2023_CBS_10248 OMV_2023043705 K - omgevingsaanvraag voor Het verkavelen van een terrein in 3 loten (A3-A4-A5) bestemd voor meergezinswoningen rond een openbaar domein met grootstedelijk karakter - met openbaar onderzoek - Boentweg, Esplanade Oscar Van de Voorde, Koningin Fabiolalaan, Koningin Maria Hendrikaplein en Koningin Paolaplein, 9000 Gent - Vergunning

Beslissing: Goedgekeurd in besloten vergadering van 26 oktober 2023

Volgend verslag werd uitgebracht door de gemeentelijk omgevingsambtenaar op 16 oktober 2023:

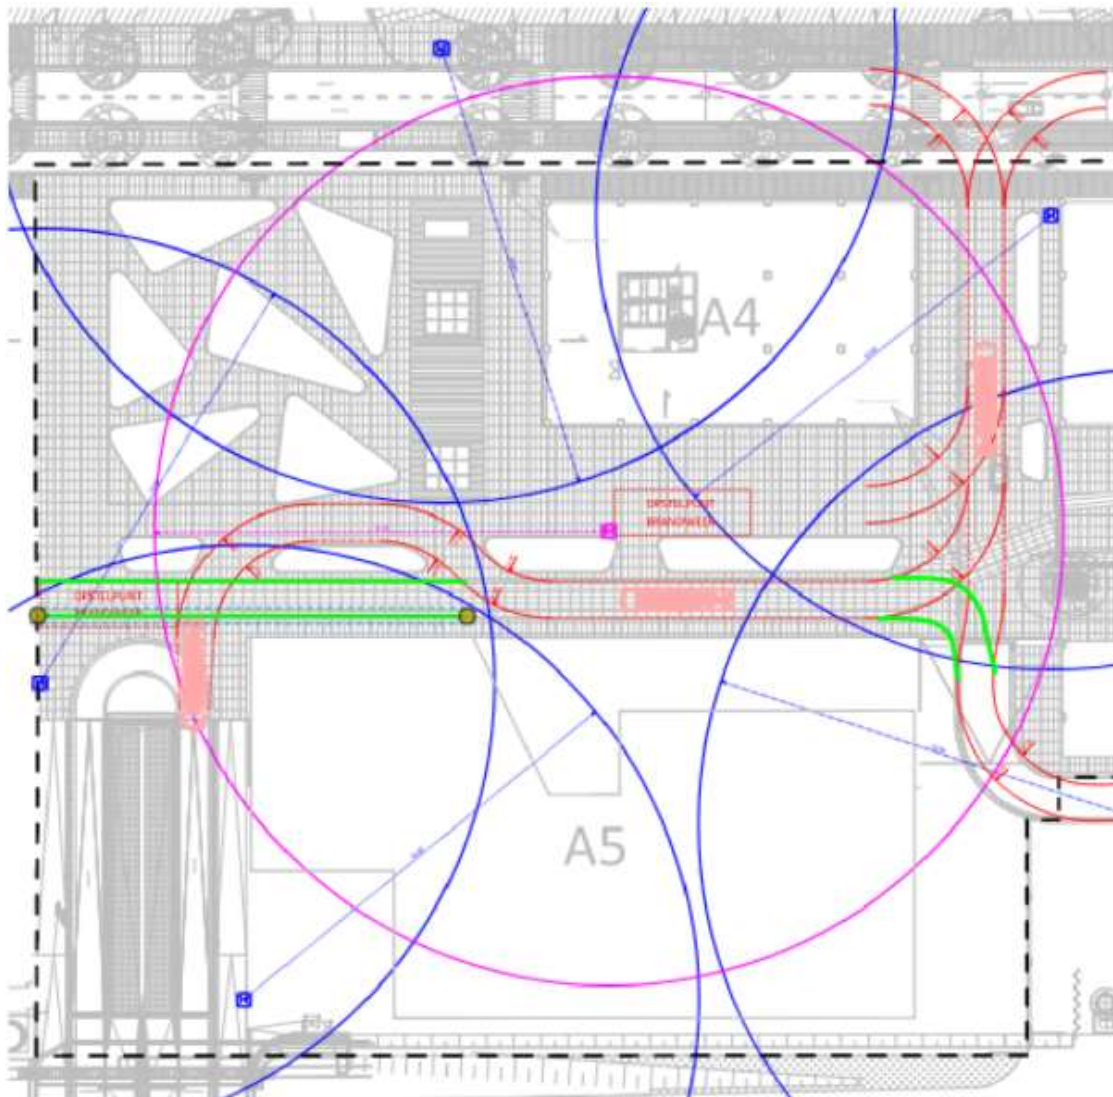
Besluit: Indien er een straatnaam wordt toegekend, verleent de brandweer GUNSTIG ADVIES voor lot 4 en lot 5 mits te voldoen aan de hiervoor vermelde maatregelen en reglementeringen met bijzondere aandacht voor de doorrijmogelijkheid komende vanuit de Boentweg en de bijkomende bocht komende van de Boentweg naar blok A3 zoals aangeduid op de schets.

De brandweer verleent ONGUNSTIG ADVIES, voor lot 3 omdat de voorgestelde ontsluiting niet voldoet aan het KB basisnormen en ontoereikend is.

- De wegenis om lot A3 te ontsluiten voor de voertuigen van de brandweer moet over de volledige lange gevel op minstens 4m en max 10 m van de gevel liggen
- Voor de ontwikkeling van lot 3 moet een 2de ontsluiting voorzien worden via de fietsdoorsteek onder het laagbouwgedeelte van het Virginie Lovelinggebouw naar het busplein. De boordstenen aan deze 2de ontsluiting moeten verlaagd worden met een maximale opstand van 3 cm.
- Indien de wegenis om lot A3 te ontsluiten ligt op privaat domein voorzien wordt, moet hierop vooraf een erfdienstbaarheid gevestigd worden over de volledige wegenis nodig om lot A3 te ontsluiten, ofwel wordt de volledige wegenis voor lot A3 te ontsluiten overgedragen naar het openbaar domein.

De brandweer kan een GUNSTIG ADVIES verlenen voor lot 3 als aan volgende voorwaarden wordt voldaan:
